**AVIS RELATIF À LA PROTECTION
CONTRE LES EVENTUELS EFFETS NOCIFS ET NUISANCES
PROVOQUÉS PAR LES RAYONNEMENTS NON IONISANTS
GÉNÉRÉS PAR DES ANTENNES ÉMETTRICES STATIONNAIRES**

Commune : BIEVRE - Exploitant : CITYMESH

Référence exploitant : NR06826_A

Rapport n° 2872 / 2024

Figure 1 : Vue en plan des lieux de séjour et des points de contrôle

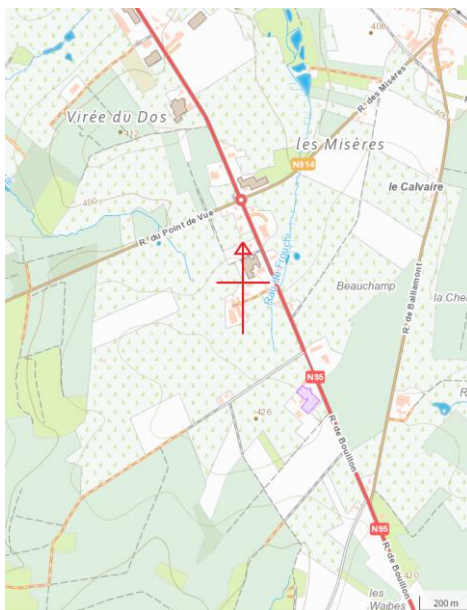
Les fréquences d'émission, la puissance rayonnée par chacune des antennes et leur gain permettent de déterminer le rayon de la zone à analyser. Tout dépassement de la limite par installation est exclu en dehors de cette zone. Le tableau 2 reprend les 35 LS² pour lesquels l'indice d'exposition est le plus élevé. Les différentes colonnes indiquent :

- le numéro du point de contrôle repris sur un des plans de la figure 1;
- le numéro du LS dans lequel se trouve le point de contrôle de la 1^{ère} colonne ;
- l'atténuation d'obstacle prise en compte pour le calcul de l'indice d'exposition dans le LS ;
- le résultat du calcul de l'indice d'exposition.

En ce qui concerne les antennes de l'installation mentionnées dans le tableau 1, la distance maximale à laquelle la limite pourrait être atteinte, à l'extérieur, est égale à 105,0 m. S'il n'y a pas de LS à une distance inférieure, les antennes respectent forcément la limite d'immission.

Dans le cas des LS situés à l'intérieur des bâtiments, une atténuation d'obstacle est prise en compte et il en résulte que la distance maximale à laquelle la limite pourrait être atteinte se réduit à 74,3 m.

Figure 2 : Vue en plan des installations d'antennes dans un rayon de 300 mètres autour de l'installation faisant l'objet de la demande d'avis

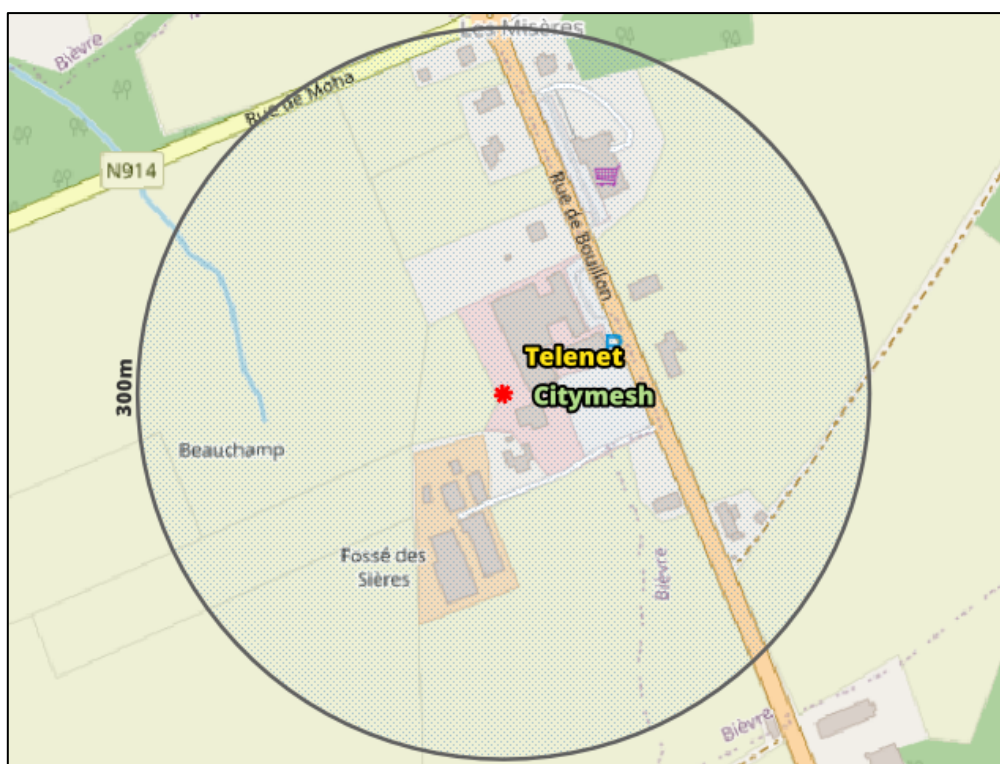
Le plan en projection verticale de la figure 2 indique la localisation des installations d'antennes émettrices stationnaires visées par le décret et situées dans un rayon de 300 mètres autour de l'installation référencée dans le paragraphe 2 et localisée au centre du cercle. Les données de localisation de ces antennes et les avis correspondant sont accessibles via le cadastre en ligne des antennes émettrices stationnaires⁸. Les installations prises en compte dans l'évaluation du respect de la limite cumulative sont les installations d'antennes émettrices déclarées en service par l'exploitant à la date du présent avis, à l'exception de l'installation référencée dans le paragraphe 2 et éventuellement d'autres installations ayant fait l'objet d'une demande d'avis à la même date et qui sont situées à l'intérieur de la zone de 300 mètres de rayon.

- a) il y a au plus 4 installations d'antennes émettrices stationnaires présentes dans la zone d'évaluation de 300 mètres de rayon représentée dans la figure 2, y inclus l'installation référencée dans le paragraphe 2 : la limite cumulative définie à l'article 4, §2 du décret est nécessairement respectée dans les lieux de séjour à l'intérieur de la zone d'évaluation de 300 mètres de rayon ;

- b) il y a exactement 5 installations d'antennes émettrices stationnaires présentes dans la zone d'évaluation de 300 mètres de rayon représentée dans la figure 2, y inclus l'installation référencée dans le paragraphe 2 et il existe, pour 3 ou 4 de ces installations, un avis attestant le respect de la limite abrogée de 3 V/m : la limite cumulative définie à l'article 4, §2 du décret est nécessairement respectée dans les lieux de séjour à l'intérieur de la zone d'évaluation de 300 mètres de rayon ;

- c) dans tous les autres cas, il a été vérifié que la limite cumulative définie à l'article 4, §2 du décret n'est pas dépassée dans les lieux de séjour sur base du nombre d'installations localisées dans la zone d'évaluation de 300 mètres de rayon représentée dans la figure 2, de leur localisation ainsi que des données inscrites dans la figure 1 et au paragraphe 4 du présent avis et dans les avis attestant le respect de la limite par installation ou de la limite abrogée de 3 V/m relatifs aux autres installations reprises dans la figure 2.

Compte tenu des considérations ci-dessus, il apparaît que l'intensité du rayonnement électromagnétique généré, dans les lieux de séjour situés dans un rayon de 300 mètres autour de l'installation référencée dans le paragraphe 2, par l'ensemble des antennes émettrices stationnaires de l'ensemble des exploitants du même site d'antennes émettrices stationnaires respecte la limite fixée à l'article 4, § 2 du décret.
